**Verslag huishoudelijke elektrische installatie op laagspanning en zeer lage spanning****Algemeen:**

Referentie: <b>006-20260409-02</b>	Datum controle: <b>09/04/2026</b>
Keurder: <b>006</b>

Eigenaar: <b>Karin Van Hoof</b>	EAN-code: <b>541448820056610923</b>
Adres installatie: <b>Achterbos 140, 2400 - Mol</b>	Nummer teller(s): <b>1sag1105403101</b>
	Distributienetbeheerder installatie: <b>Fluvius</b>
Datum uitvoering installatie: <input checked="" type="checkbox"/> Vóór 01/10/1981 <input type="checkbox"/> Tussen 01/10/1981 en 01/06/2020 <input type="checkbox"/> Vanaf 01/06/2020	
Type: <input checked="" type="checkbox"/> Wooneenheid <input type="checkbox"/> Niet-huishoudelijk <input type="checkbox"/> PV <input type="checkbox"/> Batterij <input type="checkbox"/> Laadpaal

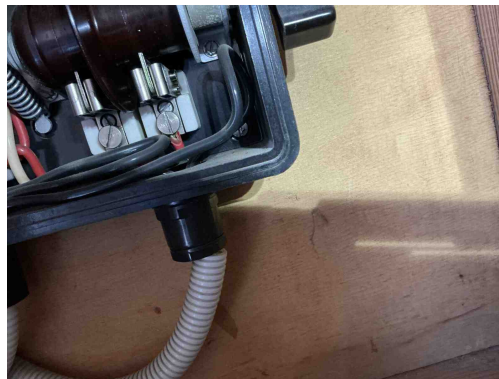
**C07** - Stroombanen uitgevoerd door middel van parallel verbonden leidingen hebben niet dezelfde kenmerken zoals type, sectie, lengte, plaatsingswijze (Boek 1: 4.4.3.4).

*Opmerking: Kring 20A*

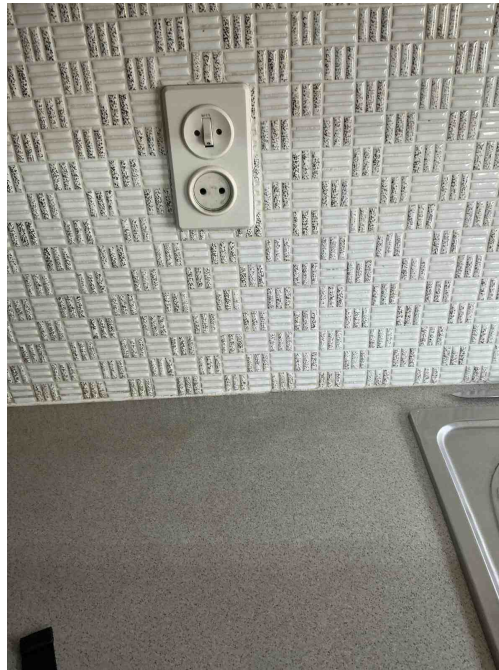
**T09** - Bepaalde contactdozen en/of schakelaars zijn beschadigd (Boek 1: 1.4.1.3).  
*Opmerking: Kelder, veranda*

**T11** - De contactdozen waarvan de toegekende stroomsterkte maximaal 16A en de toegekende spanning maximaal 250V bedraagt en niet bedoeld zijn voor de voeding van een of meerdere verbruikstoestellen voor een specifiek doel en niet geplaatst zijn in of op schakel- en verdeelborden, beschikken niet of IPXX-D (incl. gemeenschappelijke delen residentieel geheel) (Boek 1: 4.2.2.3/5.3.5.2).

*Opmerking: Kelder, keuken, woonkamer, veranda,...*

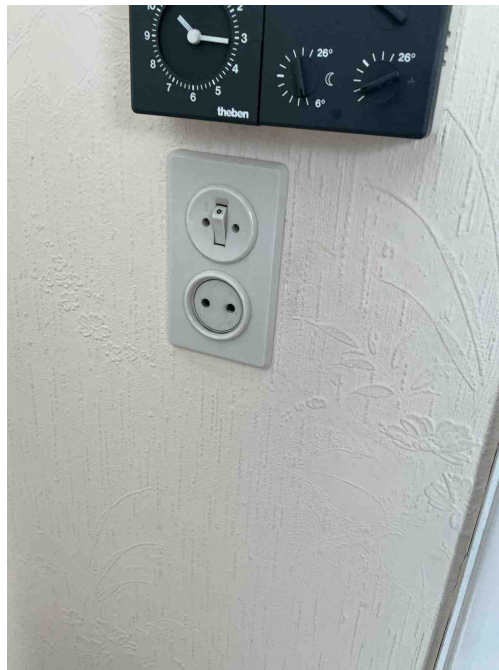
**T11** - De contactdozen waarvan de toegekende stroomsterkte maximaal 16A en de toegekende spanning maximaal 250V bedraagt en niet bedoeld zijn voor de voeding van een of meerdere verbruikstoestellen voor een specifiek doel en niet geplaatst zijn in of op schakel- en verdeelborden, beschikken niet of IPXX-D (incl. gemeenschappelijke delen residentieel geheel) (Boek 1: 4.2.2.3/5.3.5.2).

*Opmerking: Kelder, keuken, woonkamer, veranda,...*

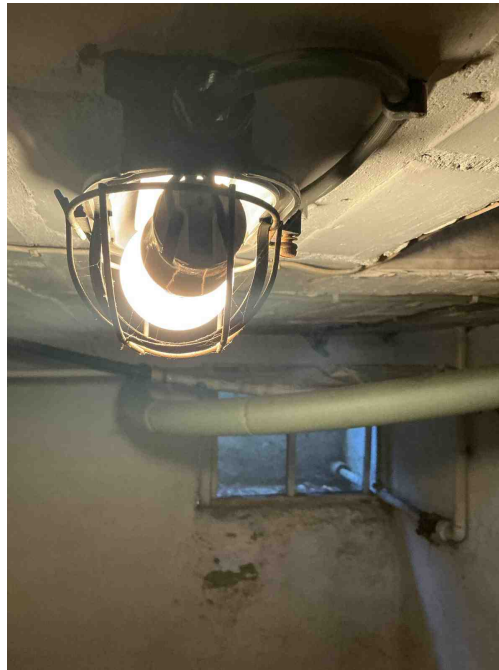
**T11** - De contactdozen waarvan de toegekende stroomsterkte maximaal 16A en de toegekende spanning maximaal 250V bedraagt en niet bedoeld zijn voor de voeding van een of meerdere verbruikstoestellen voor een specifiek doel en niet geplaatst zijn in of op schakel- en verdeelborden, beschikken niet of IPXX-D (incl. gemeenschappelijke delen residentieel geheel) (Boek 1: 4.2.2.3/5.3.5.2).

*Opmerking: Kelder, keuken, woonkamer, veranda,...*

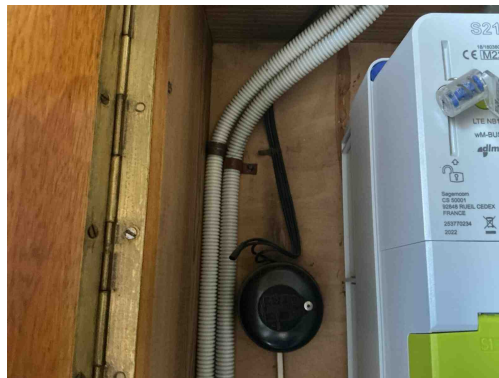
**T23** - Het elektrisch materiaal is beschadigd. (Boek 1: 1.4.1.3).  
*Opmerking: Lamp kelder, lamp wasplaats*

**T02** - Gevaar voor rechtstreekse aanraking: genaakbare delen onder spanning (Boek 1: 4.2.2).  
*Opmerking: Lamp kelder*

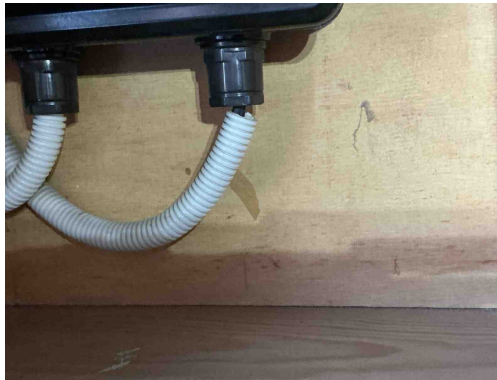
**C27** - Het gebruik van geleiders van het type VTLmB (côte-à-côte) is niet toegestaan (Boek 1: 1.4.2.1).  
*Opmerking: Bel*

**C26** - De verbindingen zijn niet gebeurd in borden, in aftakdozen, aan de klemmen van contactdozen, schakelaars of in de verlichtingstoestellen (Boek 1: 5.2.6.1).  
*Opmerking: Bel*

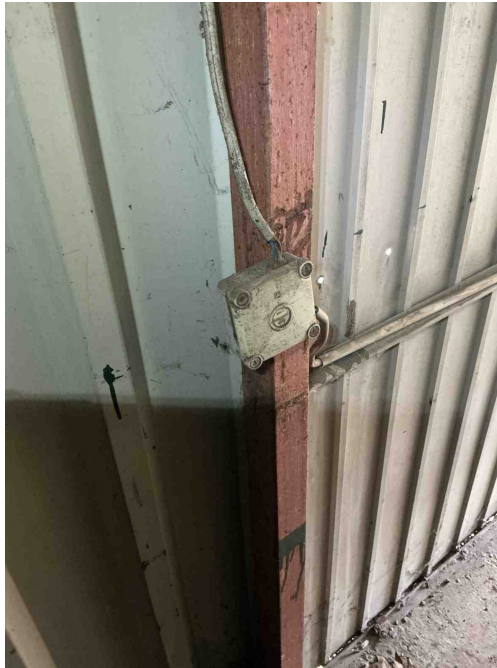
**C21** - Het gebruik van geleiders van het type VOB, zonder bijkomende afscherming is niet toegestaan (Boek 1: 5.2.9.6).  
*Opmerking: Onder bord1, garage*

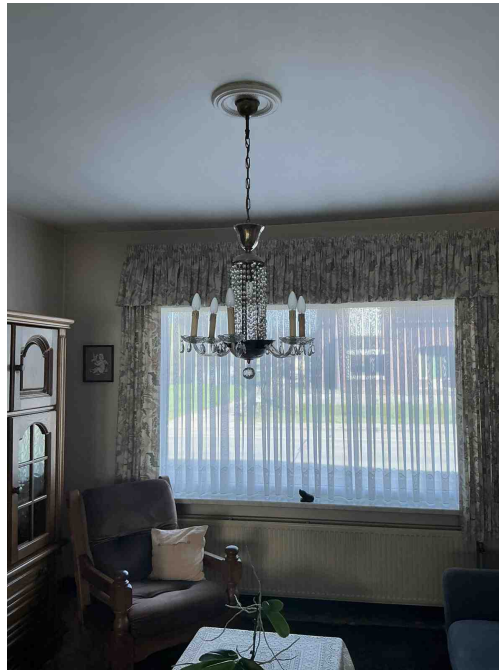
**C21** - Het gebruik van geleiders van het type VOB, zonder bijkomende afscherming is niet toegestaan (Boek 1: 5.2.9.6).  
*Opmerking: Onder bord1, garage*

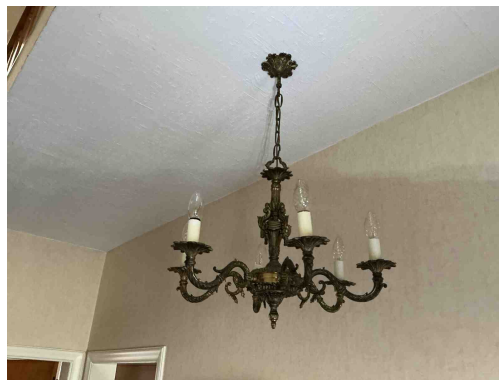
Toestellen klasse 00 en 01 zijn verboden.  
*Opmerking: Inkomhal, woonkamer*

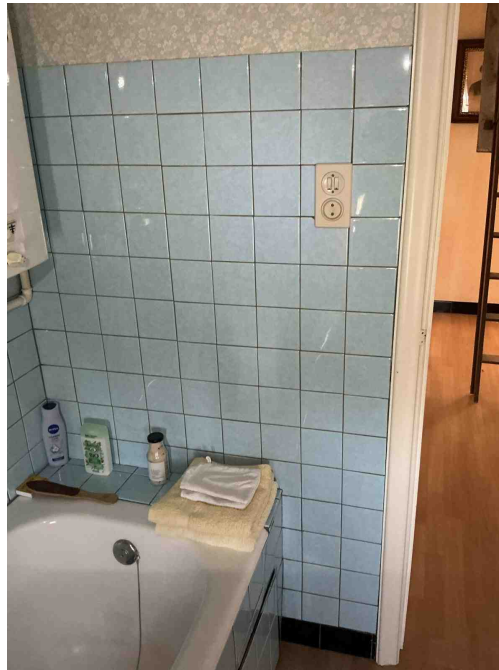
**T13** - Opbouwcontactdozen en/of -schakelaars zonder achterplaatje mogen niet rechtstreeks op een brandbare ondergrond bevestigd worden (Boek 1: 4.3.3.5).

*Opmerking: Wc*

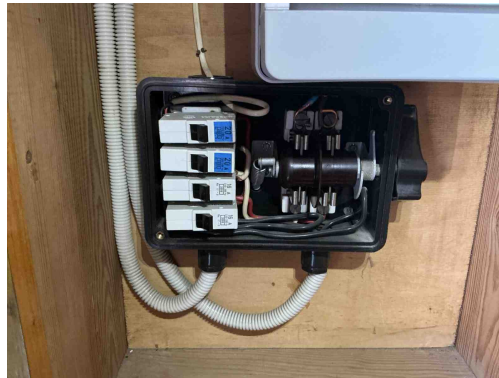
**T14** - De voeding van de contactdoos binnen volume 2 van de badkamer is niet beveiligd door een differentieelstroominrichting van max. 10 mA of beschermingstransfo van max. 100W (Boek 1: 7.1).

**T22** - Het elektrisch materieel in volume 2 van de ruimte die een bad en/of douche bevat is niet in overeenstemming met het toegelaten materieel (nl. vaste machines of toestellen (incl. de contactdozen en bedieningstoestellen), contactdozen individueel beschermd door een beschermingstransformator met een vermogen van maximaal 100W, contactdozen beschermd door een differentieelstroominrichting met zeer grote gevoeligheid (10mA) en bedieningstoestellen gevoed op laagspanning). (Boek 1, Onderafdeling 7.1.5.3. (d))
